CORRESPONDENCIA ENVIADA
Radicado: S-02-2019072903229
Fecha: 29/07/2019 05:08:15 p. m.
Usuario: gestiondocumental
PROYECTO: CONCESIONARIA
VIAL UNION DEL SUR
CONTIENE ANEXOS: NO
DESCRIPCION DE ANEXOS: N/A

Referencia: Contrato de Concesión bajo el esquema APP N° 015 del 11 septiembre de 2015.

Asunto: Respuesta a solicitud con radicado R002150-19 del 10 de julio de 2019. Afectación a predio identificado con RUPA 5-0129 – "San Isidro" ubicado en la vereda El Tambor municipio de Tangua.

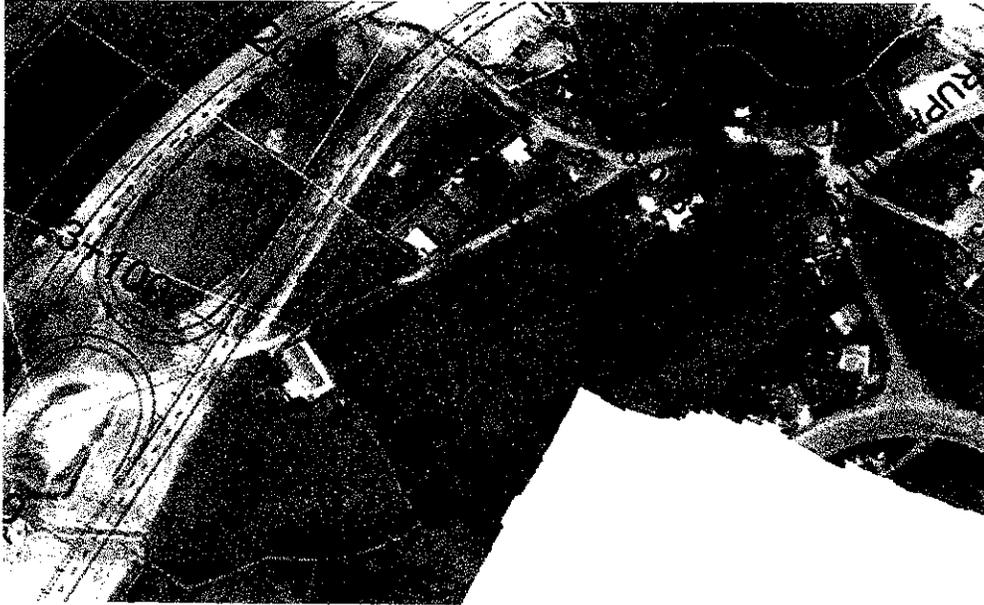
Con relación a que se amplíe la cobertura de las cunetas que se encuentran proyectadas en el PK2+100, es preciso indicar que, el diseño hidráulico de la doble calzada Rumichaca – Pasto, obedece a un completo y detallado estudio, considerando todas las salidas naturales existentes.

Con esto, se asegura que las aguas lluvias y de escorrentía que se vierten sobre la calzada sean evacuadas lo más pronto posible por las alcantarillas más cercanas. El cierre o clausura de un drenaje o alcantarillado, contravendría las normas de diseño, puesto que acumularía el caudal del agua hacia otras alcantarillas más abajo.

Cabe indicar que la alcantarilla proyectada, recoge aguas lluvias de escorrentía superficial de la calzada proveniente de las cunetas laterales. Por lo tanto, no tiene que recoger de quebradas, ni aguas de cunetas de coronación, por lo que los caudales que cruzan por esta alcantarilla son lo más bajo o mínimo posible.

Por tales motivos, no se ve la necesidad de ampliar la cobertura de las cunetas en este sector.
